Mission régionale d'autorité environnementale
Grand Est

**Avis sur le projet de construction et d'exploitation
du parc éolien de Bermont
sur le territoire de la commune de
Saint-Amand-sur-Fion (51)
porté par la société TotalEnergies**

n°MRAe 2022APGE76

Contexte éolien dans l'aire rapprochée commune aux 3 projets éoliens (parcs éoliens de Bermont, la Blanche Côte et de la Moivre)

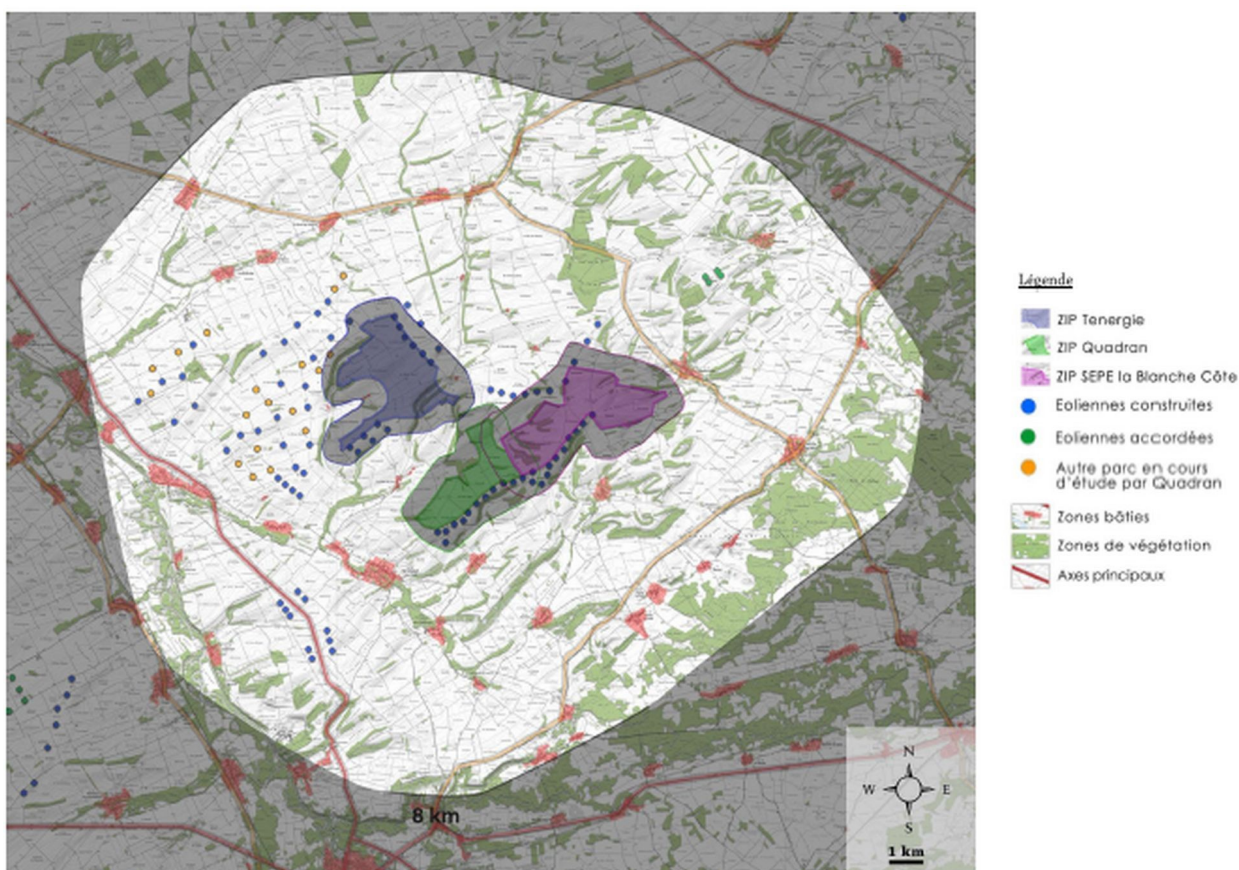
Le projet s'insère en seconde ligne du parc éolien Côtes de Champagne sud, à l'ouest de ce dernier sans que les dimensions de ces aérogénérateurs n'aient été précisées.

L'ae recommande au pétitionnaire de préciser les dimensions des éoliennes du parc existant « Côtes de Champagne » et de mettre en regard celles de son parc.

Cartographie de l'implantation associée aux enjeux ornithologiques en période de migration

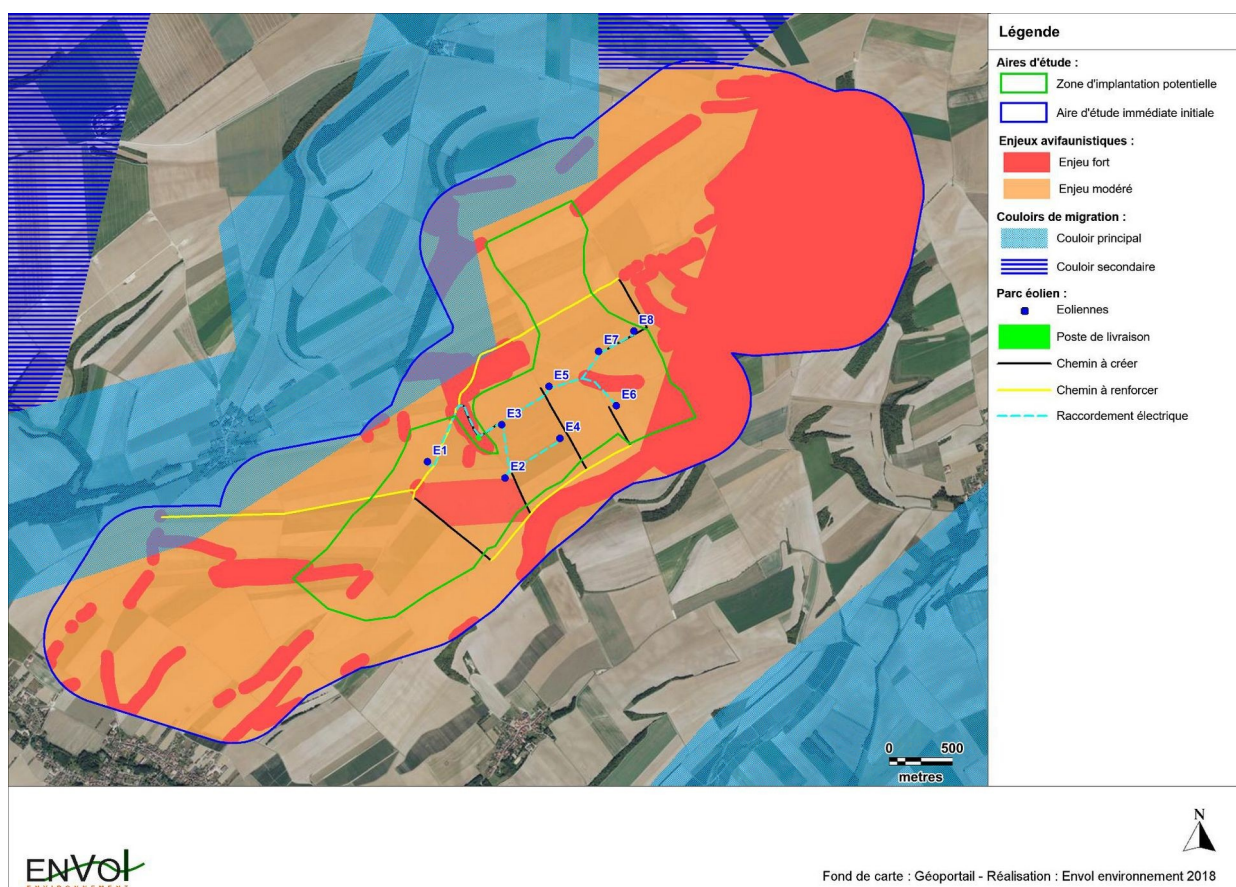
L'Ae remarque que le projet de Bermont est situé dans une zone à enjeux moins importants vis-à-vis de l'avifaune que ceux de La Blanche Côte et de la Moivre.

Du fait de cette implantation en secteur d'enjeu pour les oiseaux, le pétitionnaire propose des mesures de réduction génériques communes à la plupart des parcs : limitation de l'attractivité des plates-formes des éoliennes pour les rapaces et non démarrage des travaux de construction durant la période de reproduction (1^{er} mars au 31 août).

Si l'Ae souligne l'effort d'évitement au maximum des couloirs de migration identifiés par le SRE et la DREAL Grand Est, elle constate également que le développement éolien sur le secteur accroît la pression sur les couloirs de migration sans permettre de report local.

L'Ae recommande au pétitionnaire de :

- **identifier précisément (localisation, superficie, modalités de gestion) les parcelles qui bénéficieront de plantations de haies et de bandes enherbées dans le secteur à privilégier ;**
- **apporter la preuve de l'accord des propriétaires et exploitants agricoles et joindre ces éléments au dossier d'enquête publique ;**
- **présenter une analyse des suivis environnementaux réalisés sur les parcs voisins.**

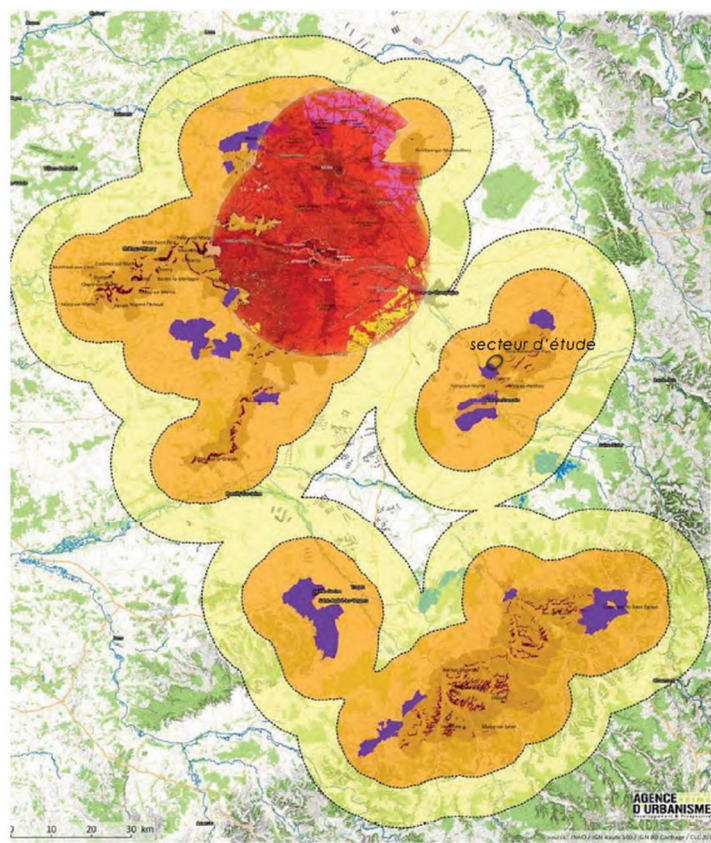
Le secteur d'implantation est intégralement inclus dans la zone d'exclusion²¹ de la charte éolienne établie pour la préservation du Bien UNESCO « Coteaux, Maisons et Caves de Champagne ». La charte délimite une zone d'exclusion et de vigilance vis-à-vis de l'éolien autour d'un Bien du Patrimoine mondial : « les Coteaux, Maisons et Caves de Champagne ».

L'Ae s'est interrogée sur la justification du pétitionnaire à y envisager l'implantation d'un parc éolien alors que la préservation paysagère du secteur ne l'y autorise pas.

Si l'étude d'impact n'ignore pas le Bien Unesco « Coteaux, Maisons et Caves de Champagne », elle se limite à présenter les grandes lignes de sa charte éolienne et ne montre pas qu'une étude spécifique ait été menée afin de protéger ce Bien alors qu'elle précise par ailleurs « Ainsi, à l'instar de ce qui prévaut aux échelles éloignée et rapprochée, un important travail d'harmonisation devra être engagé du point de vue de la matrice paysagère, afin de respecter la méthodologie ainsi que les recommandations de la Charte éolienne des Coteaux, Maisons et Caves de Champagne vis-à-vis de la zone d'engagement du bien UNESCO » .

L'Ae recommande au pétitionnaire de justifier le choix de la zone d'implantation au regard de la Charte éolienne des « Coteaux, Maisons et Caves de Champagne » et rappelle sa recommandation sur la présentation des solutions alternatives, en particulier celles concernant la Zone d'Implantation Potentielle.
